Европейская экономическая комиссия**Комитет по внутреннему транспорту****Рабочая группа по таможенным вопросам,
связанным с транспортом****Группа экспертов по концептуальным и техническим
аспектам компьютеризации процедуры МДП****Первая сессия**

Женева, 27–29 января 2021 года

**Концептуальные, функциональные и технические
спецификации eTIR — версия 4.3:****Поправки****Поправки — приостановление интермодальной
перевозки eTIR, процедура взятия образцов, обмен
сообщениями в рамках спецификаций eTIR
и репликация данных МБДМДП****Записка секретариата****I. Введение — Мандат**

Рис. I

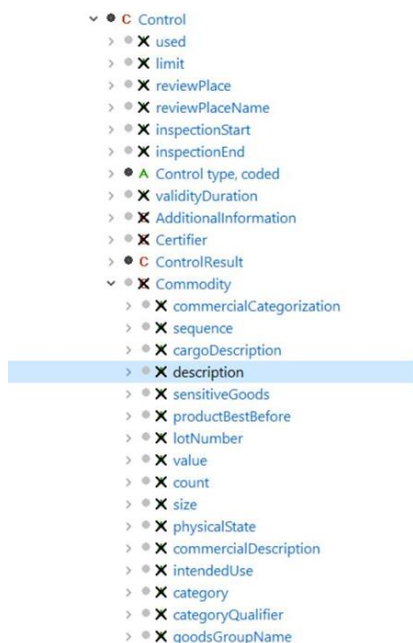
16. В качестве альтернативного варианта оба сообщения «начало операции МДП» (I9) и «прекращение операции МДП» (I11) содержат класс «контроль», который в настоящее время используется для указания на результаты проверки пломб. Следовательно, множество этого класса ограничено единицей. Вместе с тем посредством расширения параметров множества, включая новый тип контроля в связи с отбором образцов и включения в этот класс некоторых дополнительных атрибутов, этот класс можно использовать для указания на взятие образцов.

17. На рисунке ниже показан состав этого класса в модели данных ВТамО, включая состав включенного класса груза.

18. Класс груза, как представляется, имеет все необходимые поля для указания количества взятых образцов, а также типа грузов, который был отобран в качестве образца.

Рис. II
Схема репликации

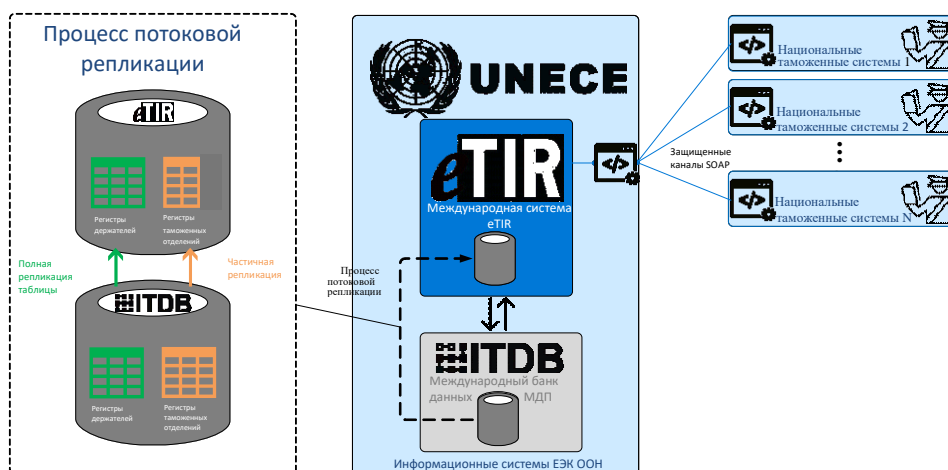
IV. Обмен сообщениями в рамках спецификаций eTIR (передаются по линии МСАТ)
